Gdańsk, dnia 7.11.2019 r.

dot. postępowania o udzielenie zamówienia publicznego numer ZP/229/022/R/19 prowadzonego w trybie przetargu nieograniczonego pn. Budowa budynku CK STOS z zagospodarowaniem terenu w ramach realizacji projektu „**Utworzenie w Gdańsku Centrum Kompetencji STOS (Smart and Transdisciplinary knOWledge Services) w zakresie infrastruktury B+R**”.

Zamawiający na podstawie art. 38 ust. 2 ustawy Prawo zamówień publicznych /zwanej dalej ustawą Pzp/ (tekst jednolity: Dz. U. z 2019 r., poz. 1843) informuje, iż do Zamawiającego wpłynęły wnioski o wyjaśnienie treści Specyfikacji Istotnych Warunków Zamówienia (SIWZ). Zamawiający na podstawie art. 38 ust. 2 i 4 ustawy Pzp udzielił odpowiedzi na zadane pytania oraz wprowadził następujące zmiany:

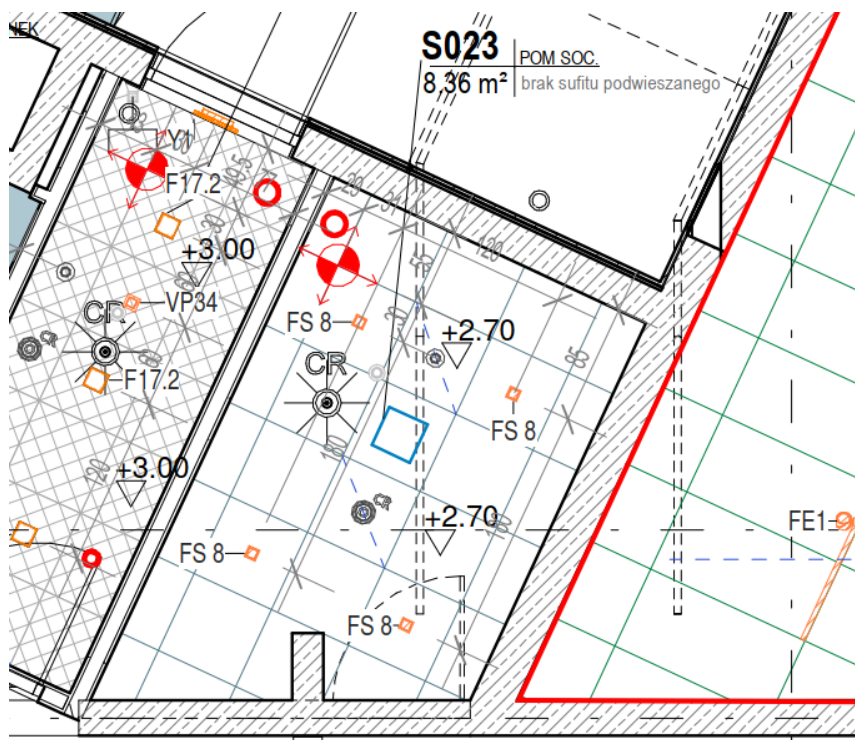
Prosimy o dołączenie prawidłowego przekroju C-C. Na kondygnacjach -2 i -1 przekrój C-C przebiega między osiami 3 i 4, a na kondygnacjach 0,+1,+2,+3 przekrój C-C przebiega między osiami 4 i 5.

Na kondygnacjach -2 i -1 jest błąd w przebiegu linii przekrojowej, przekrój C-C jest prawidłowy.
